SERVICE INFO – INA 0130

Új feszítőgörgő 531 0859 10

Teljesen lefedik a D5204 és a D5244 típusú motorokat

1. ábra: 531 0859 10 – új feszítőgörgő

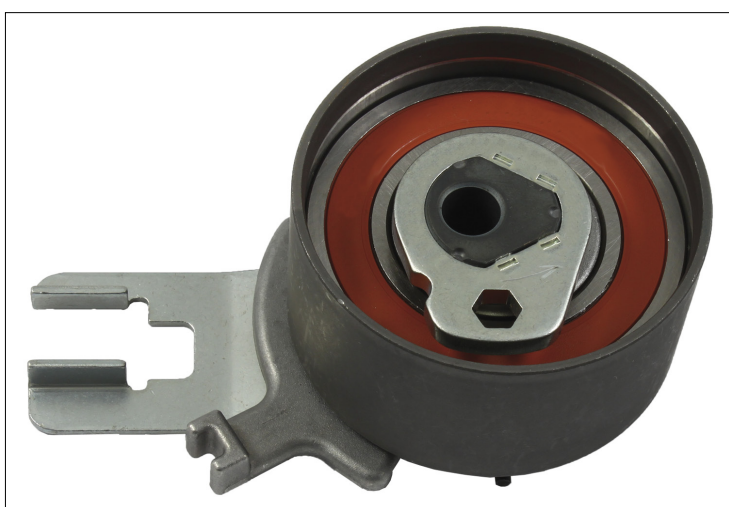
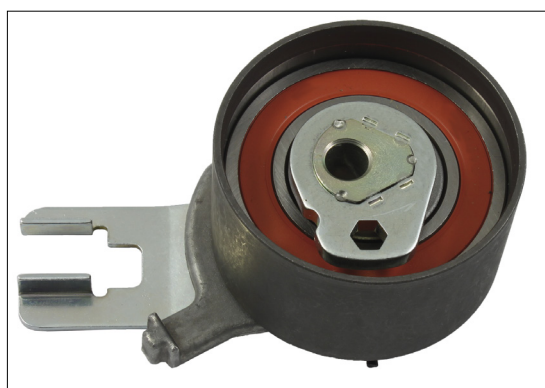
Az említett járműveknél az 531 0515 10 cikkszámú vezetőgörgőt (2. ábra) a motorszámok csak egy korlátozott tartományához lehet felhasználni.

Ezért fejlesztette ki a Schaeffler Automotive Aftermarket az új 531 0859 10 cikkszámú (1. ábra) feszítőgörgőt. Ez lefedi az összes D5204 és D5244 típusú motort a teljes gyártási időre vonatkoztatva.

A két feszítőgörgő optikailag tulajdonképpen csak a beállító mutatójának a kivételében különböznek egymástól.

Az 530 0504 10 cikkszámú készletet, az 531 0515 10 cikkszámú feszítőgörgővel az 530 0582 10 cikkszámú készlet helyettesíti az új feszítőgörgővel.
